REPÚBLICA DE PANAMÁ
MINISTERIO DE AMBIENTE

RESOLUCIÓN DEIA-IA-001-2025
De 6 de Enero de 2025

Por la cual se resuelve la solicitud de evaluación del Estudio de Impacto Ambiental (EsIA), Categoría II, correspondiente al proyecto **"ESTABLO PANAMÁ",** cuyo promotor es la sociedad **TECNOLAC GROUP S.A.**

Presentamos el detalle de la obra en Cauce a Construir para el cruce de Rio Año

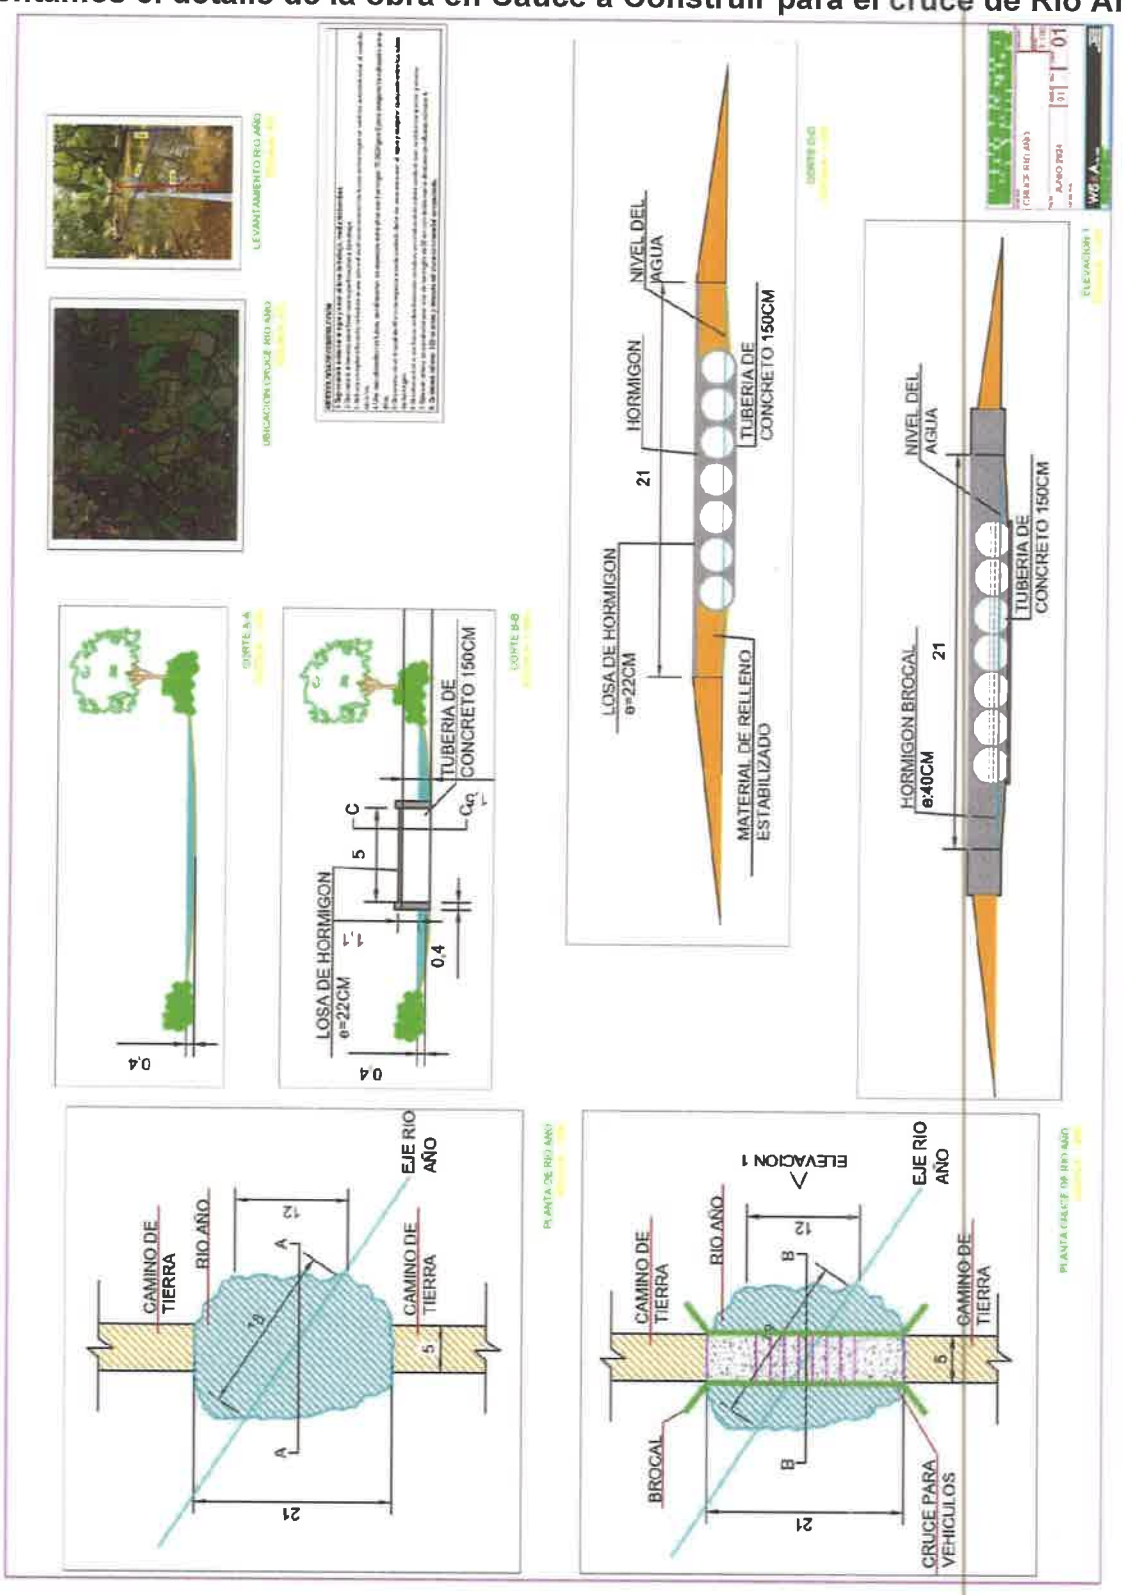
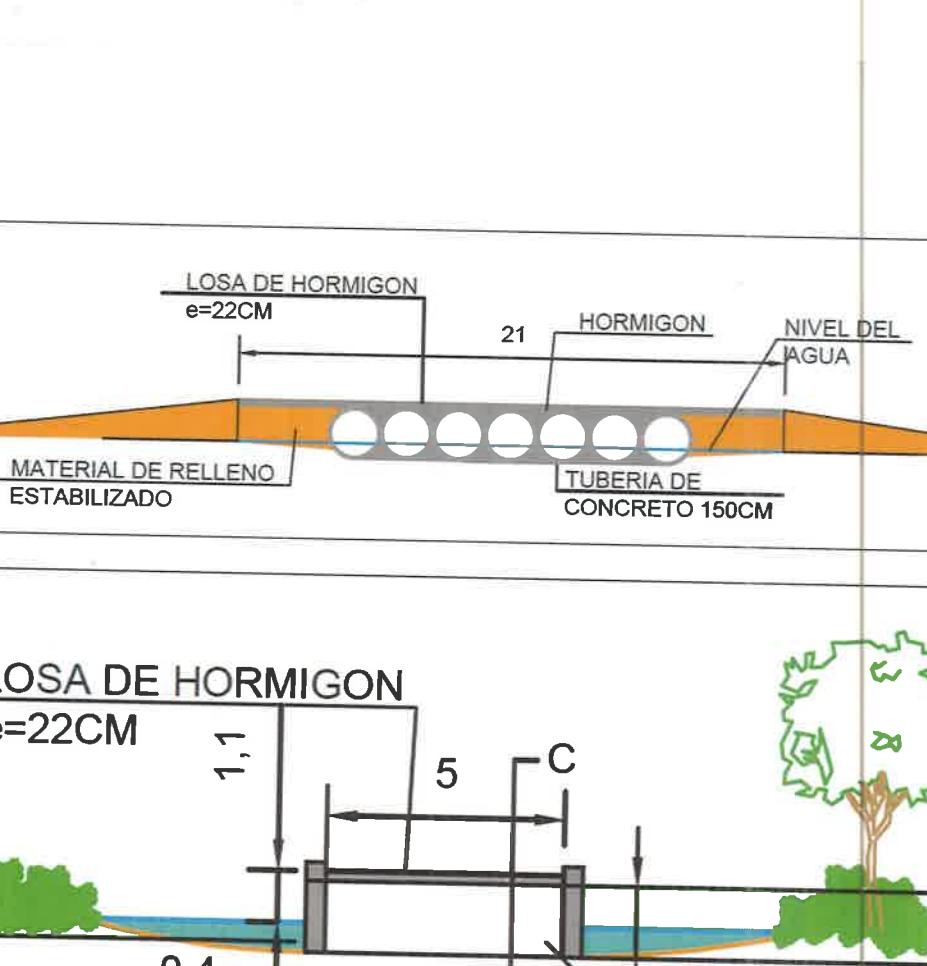
4. Mediante **MEMORANDO DSH-0385-2024,** la Dirección de Seguridad Hídrica (DSH), indica lo siguiente: "El promotor indica que no existen fuentes hídricas dentro del área del proyecto, salvo lo indicado que a 1 km aproximado por el camino de tierra se construirá un puente para el paso de vehículo sobre el río Año". Por lo que solicita:

LOSA DE HORMIGON
e=22CM
1,1
0,4
5
C
0,4
1,5
TUBERIA DE
CONCRETO 150CM

BROCAL
CAMINO DE
TIERRA
RIO AÑO
B
B
21
12
ELEVACION 1
CRUCE PARA
VEHICULOS
5
EJE RIO
AÑO
CAMINO DE
TIERRA
